DP-II.2200.52.2023.MC

WYJAŚNIENIA DOTYCZĄCE TREŚCI SWZ

Rozbudowa drogi powiatowej Nr 1913E w m. Kłudzice

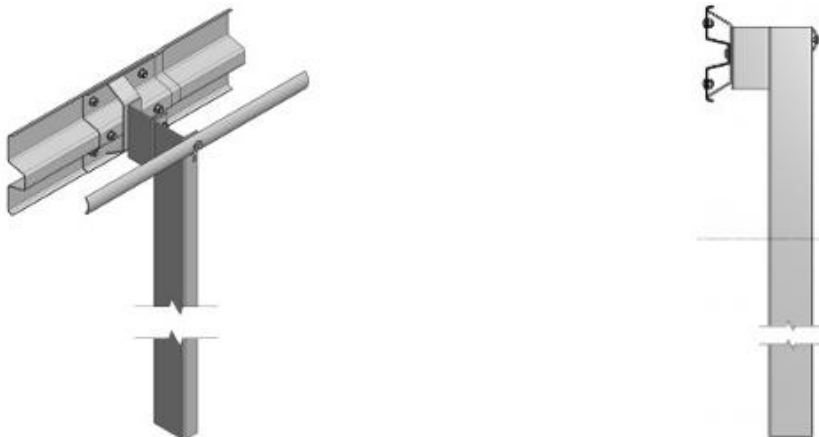
Montaż bariery ochronnej stalowej mostowej typ Sp-06+p . Montaż w/w bariery jest możliwy do istniejących murków lub fundamentów . W dokumentacji projektowej takich fundamentów nie ma. W opisie i przekroju normalnym słupek bariery ma wchodzić w grunt Certyfikowanej bariery SP-06+p montowanej do gruntu nie ma. Prosimy o rozważenie dwóch wariantów barier . Wariant I - bariera mostowa SP06-p + uzupełnienie dokumentacji oraz przedmiarów o fundamenty . Wariant II - bariera drogowa z pochwytem opierająca się na słupkach wbijanych w grunt bariera H1W4A

Należy przyjąć barierę wbijaną w grunt na głębokość min. 1,0 m typu SP-06 C140. Poniżej schematy proponowanej bariery.
